Planfeststellungsabschnitt 2.1 a/b Wendlingen - Kirchheim - PÄ Evakuierungs- und Rettungspunkt (ERP)
 km 25,2+00 - km 36,2+60, im Bereich der Gemeinden Wendlingen - Kirchheim

Bauwerksplan EÜ Neckartalbahn GWK km 0,1+42.157 bis 0,1+98.547 Lageplan	Datum Name Gezeichnet 03/18 HOA Bearbeiter 03/18 SCM
--	--

Ersatz für Plan-Nr. Phase Index
 Ersetzt durch Plan-Nr.
 Anlage Planfeststellungsunterlagen
Anlage 7.3
Blatt 13C von 15

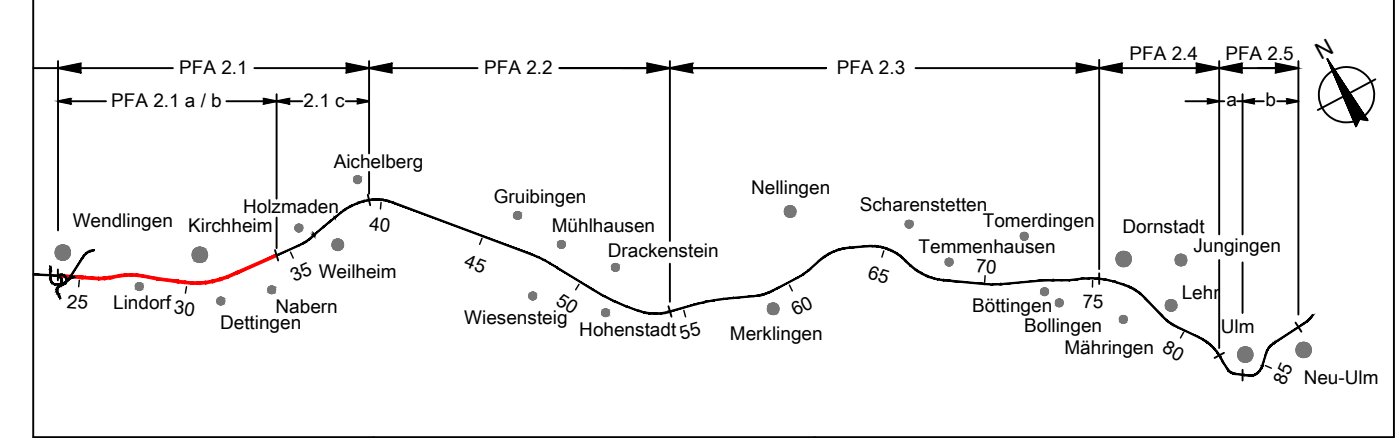
Nr.	Art der Änderung	Datum	Name
A	Einarbeitung gem. Stellungnahmen EBA	02/2019	HOA
B	Treppe zw. BAB und GWK	02/2019	HOA
C	Planänderung Evakuierungs- und Rettungspunkt (ERP), Entfall Rückbau L1250alt	08/2020	Ahe
